Gemeinde Appen

Bebauungsplan Nr. 30 „Neubau Kindertagesstätte“

und 11. Änderung des Flächennutzungsplans

Abwägung der Stellungnahmen aus der frühzeitigen Behördenbeteiligung (§ 4 Abs. 1 BauGB)

Höhenkarte

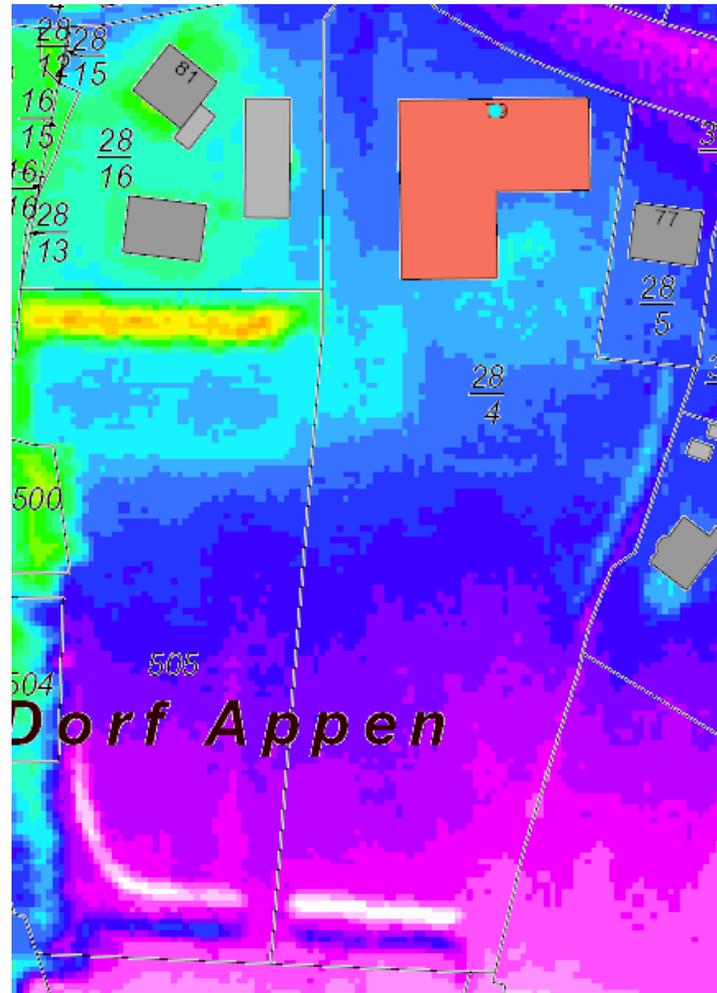
Der Plangelungsbereich hat einen Höhenunterschied von bis zu 2 m, wie aus der nachfolgenden Höhenkarte zu ersehen ist. Der Plangelungsbereich ist ca. 11.000 m² groß und die zulässige Versiegelung wird mit ca. 5000 m² angegeben. Die Bodenkarte weist grundwasserstauende Böden aus, die in der niederschlagsreichen Zeit bis zur Geländeoberfläche wassergesättigt sind.

Diese beiden Fakten bedeuten, dass zur Verwirklichung der geplanten Nutzung erheblich Bodenmengen ausgehoben/ umgelagert/ aufgetragen/entsorgt und durch bautechnisch geeignetes Material ersetzt werden müssen. Neben der möglichen Wiederverwendung von geeigneten Böden außerhalb des Plangelungsbereiches kann ein Bodenmanagement auch klare Vorgaben für die Kostenkalkulation liefern.

Das geplante Baugrundgutachten sollte um diese Fragestellung erweitert werden.

Geeignete Möglichkeiten der Wiederverwertung werden vor Ausführung der Bodenarbeiten in Abstimmung mit der Unteren Bodenschutzbehörde getroffen.

Der „Bericht zur Baugrundvorerkundung und allgemeine Beurteilung der Baugrundverhältnisse und Versickerungsfähigkeit“ liegt bereits vor und wird als Anlage der Begründung beigelegt.
